原子力発第20072号
令和2年 5月29日

伊方発電所原子炉施設保安規定変更認可申請書

伊方発電所原子炉施設保安規定変更比較表

図1 品質マネジメントシステムのプロセスの相互関係

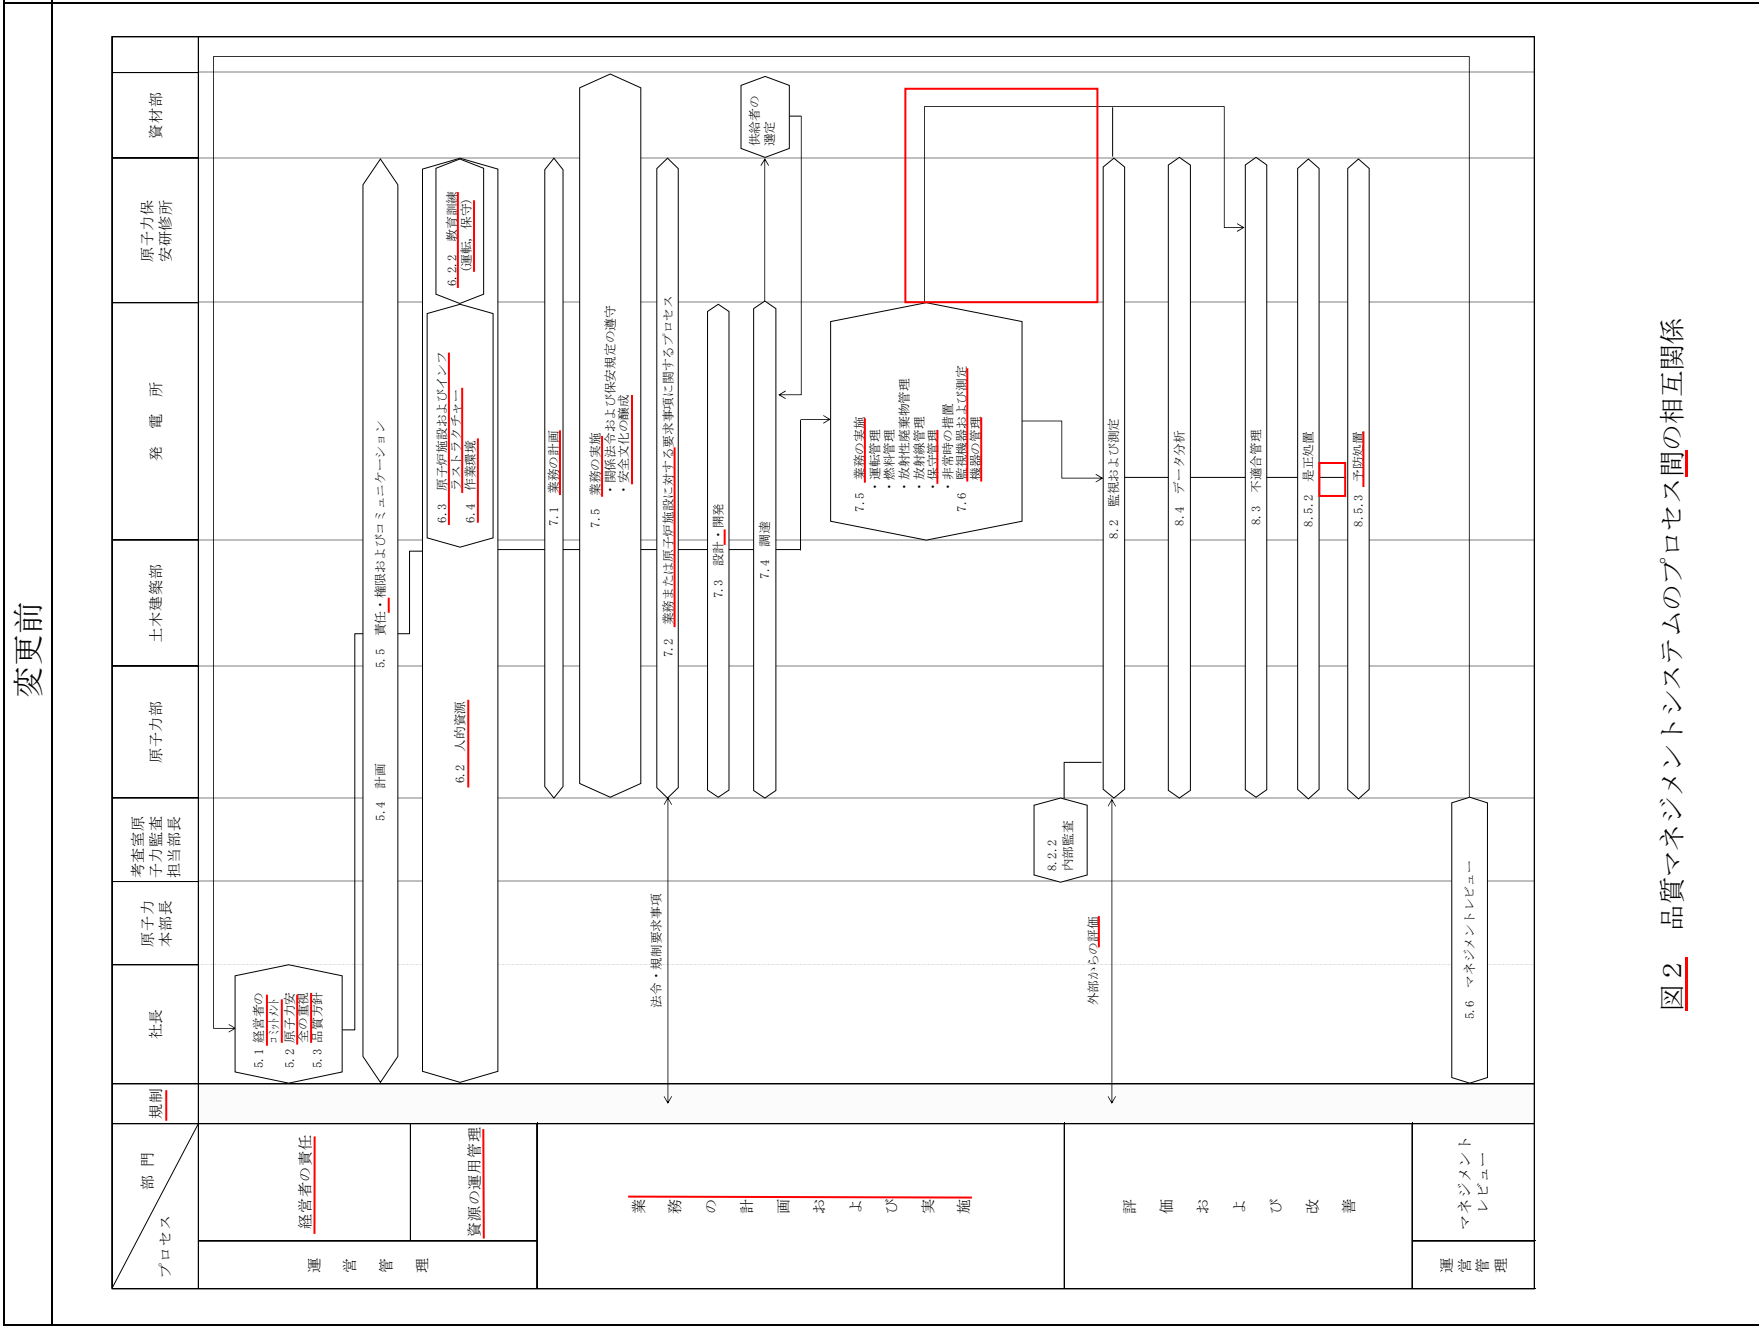
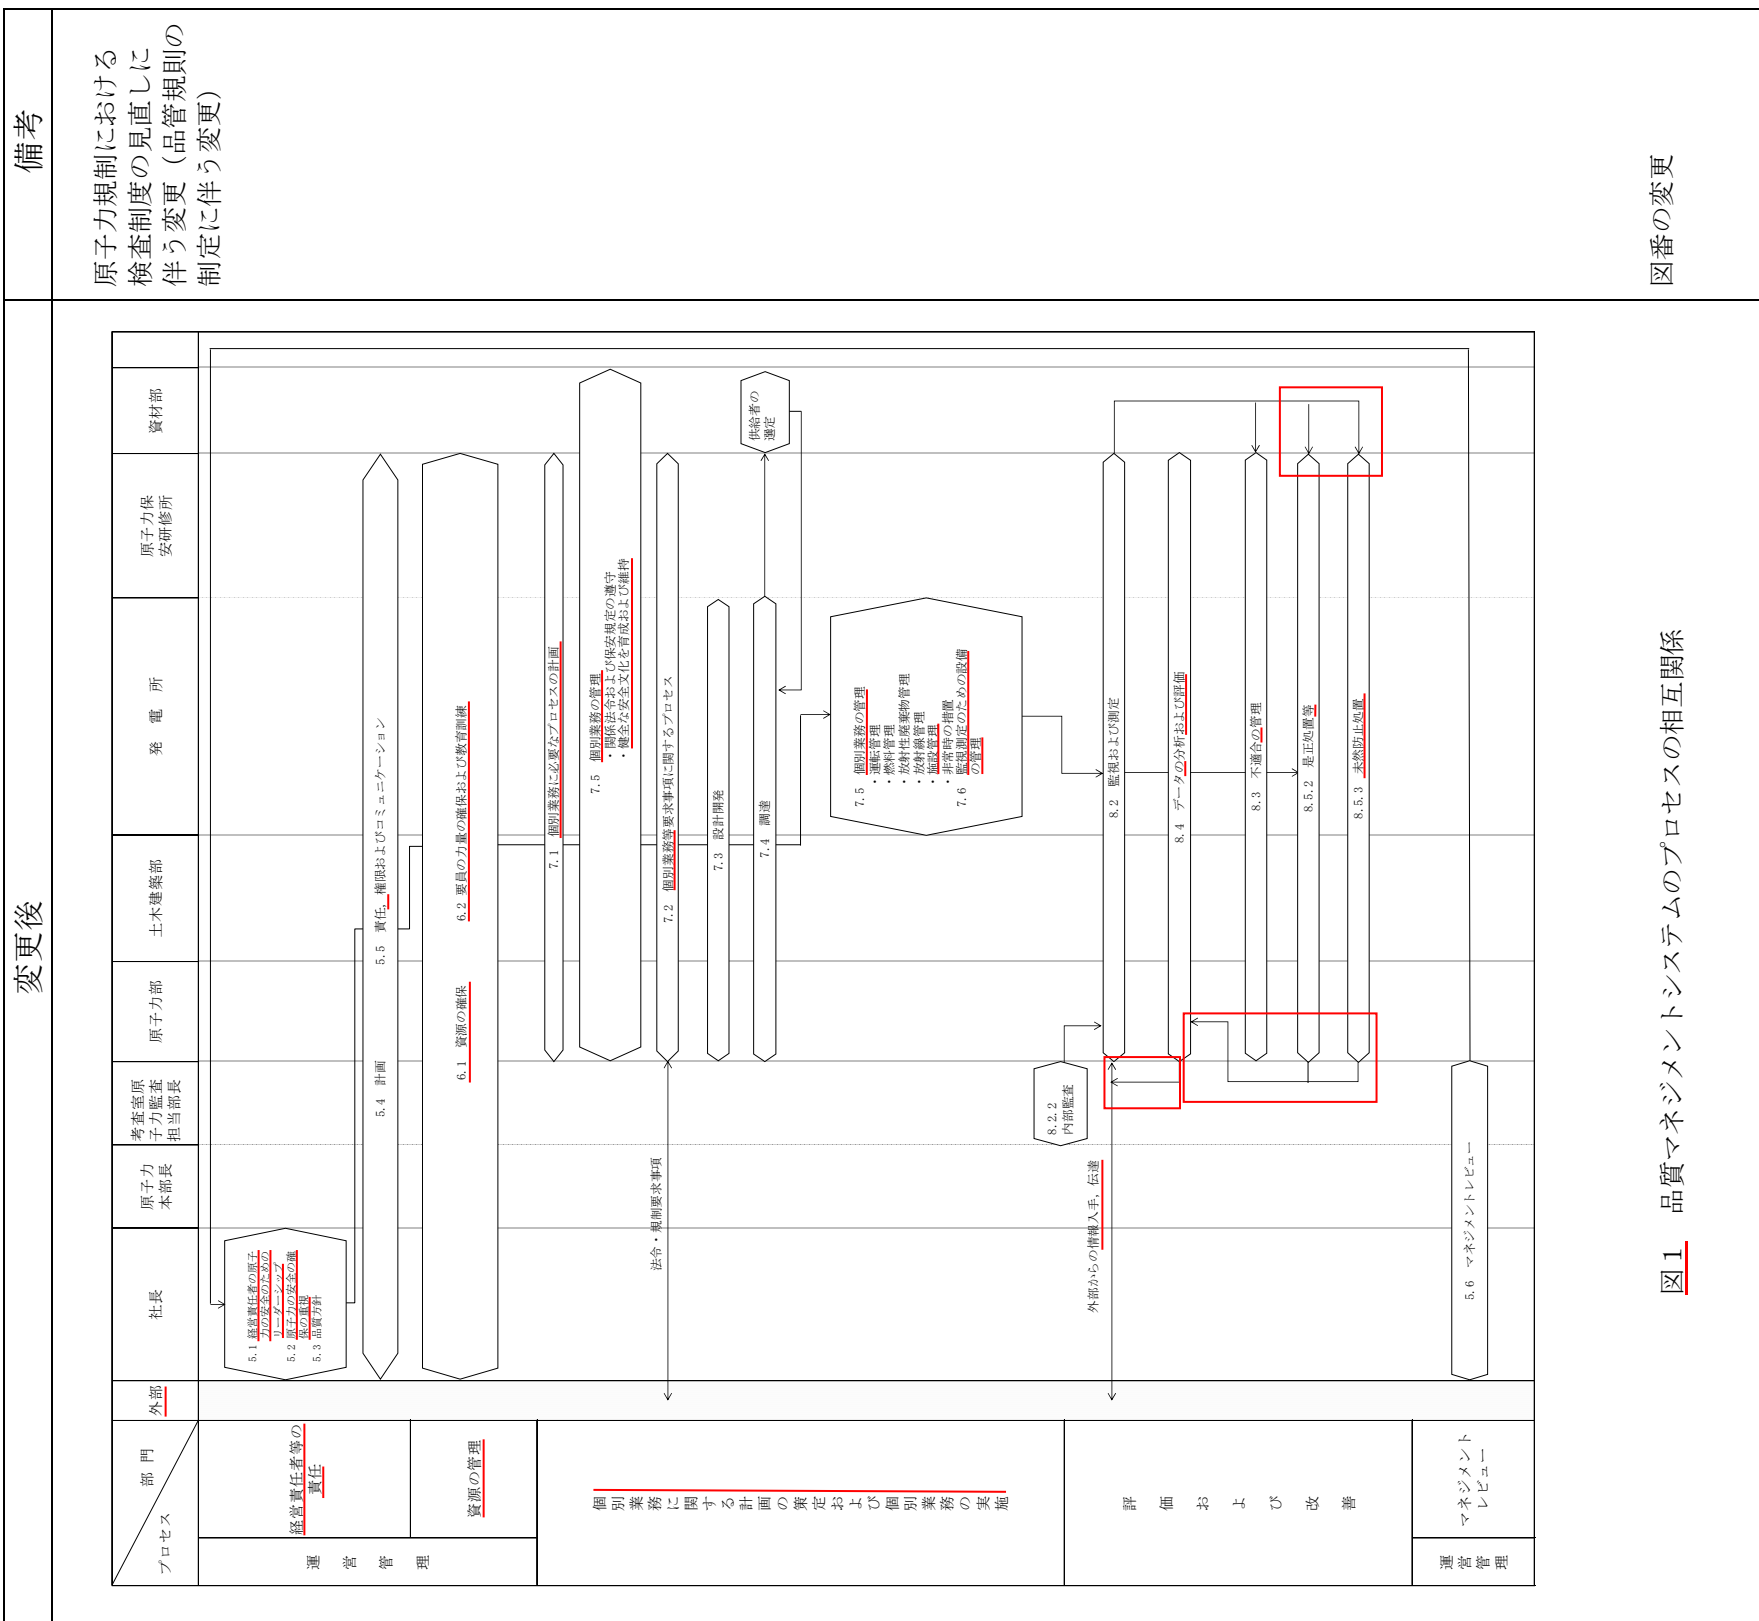
原子力規制における検査制度の見直しに伴う変更（品管規則の制定に伴う変更）

図番の変更

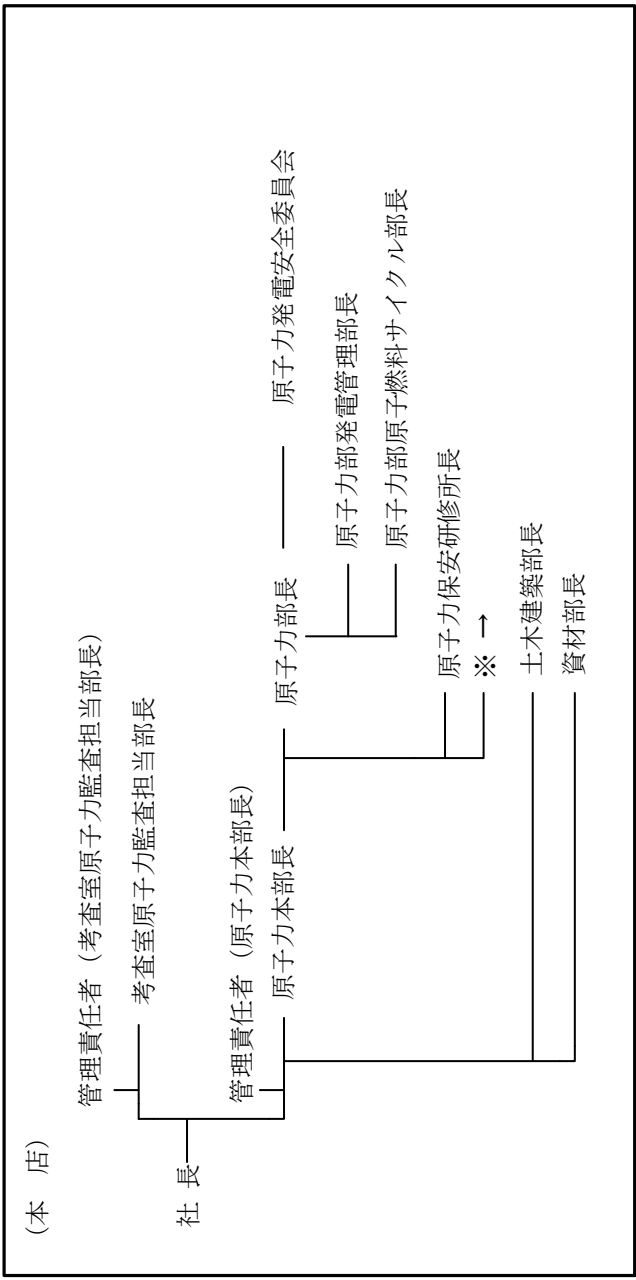
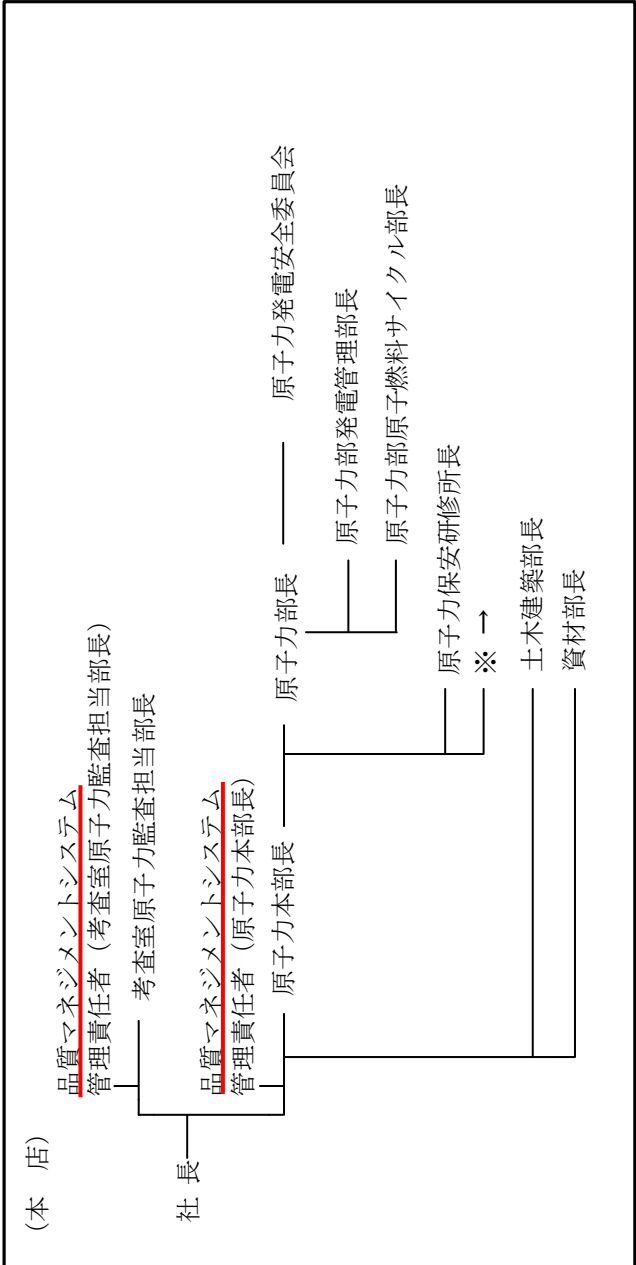
変更前	変更後	備考
<p>第3章 保安管理体制</p> <p>第1節 組織および職務</p> <p>(保安に関する組織)</p> <p>第4条 発電所の保安に関する組織は、図4のとおりとする。</p> <p>図4</p>  <pre> graph TD S[社長] --- M1[管理責任者 (審査室原子力監査担当部長)] S --- M2[管理責任者 (原子力本部長)] M1 --- M3[審査室原子力監査担当部長] M2 --- M4[原子力本部長] M4 --- M5[原子力部長] M4 --- M6[原子力部発電管理部長] M4 --- M7[原子力部原子燃料サイクル部長] M4 --- M8[原子力保安研修所長] M8 --- M9[※ →] M9 --- M10[土木建築部長] M9 --- M11[資材部長] </pre>	<p>第3章 保安管理体制</p> <p>第1節 組織および職務</p> <p>(保安に関する組織)</p> <p>第4条 発電所の保安に関する組織は、図4のとおりとする。</p> <p>図4</p>  <pre> graph TD S[社長] --- M1[品質マネジメントシステム管理責任者 (審査室原子力監査担当部長)] S --- M2[品質マネジメントシステム管理責任者 (原子力本部長)] M1 --- M3[審査室原子力監査担当部長] M2 --- M4[原子力本部長] M4 --- M5[原子力部長] M4 --- M6[原子力部発電管理部長] M4 --- M7[原子力部原子燃料サイクル部長] M4 --- M8[原子力保安研修所長] M8 --- M9[※ →] M9 --- M10[土木建築部長] M9 --- M11[資材部長] </pre>	<p>原子力規制における検査制度の見直しに伴う変更（品管規則の制定に伴う用語の変更（「管理責任者」を「品質マネジメントシステム管理責任者」に変更））</p>
